改善箇所説明図

型式：カトウ SD-KRC001

クランプボルト等を対策品に交換する場合

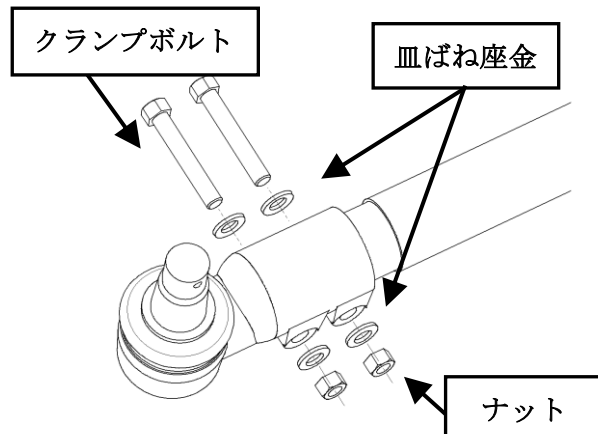
ホイール・クレーンのかじ取り装置において、タイロッドエンドのクランプボルトの締め付けトルクが不適切なため、締め付け力が低下するものがある。そのため、タイロッドエンド部のねじ部にガタが生じ、そのままの状態で使用を続けると、タイロッドエンド部のネジ山が損傷して、最悪の場合、タイロッドエンド部からタイロッドが抜けて操舵不能になるおそれがある。

全車両、クランプボルト等を対策品に交換し、規定したトルクで締め付ける。また、タイロッドねじ部にガタが発生している場合は、タイロッド一式を交換する。
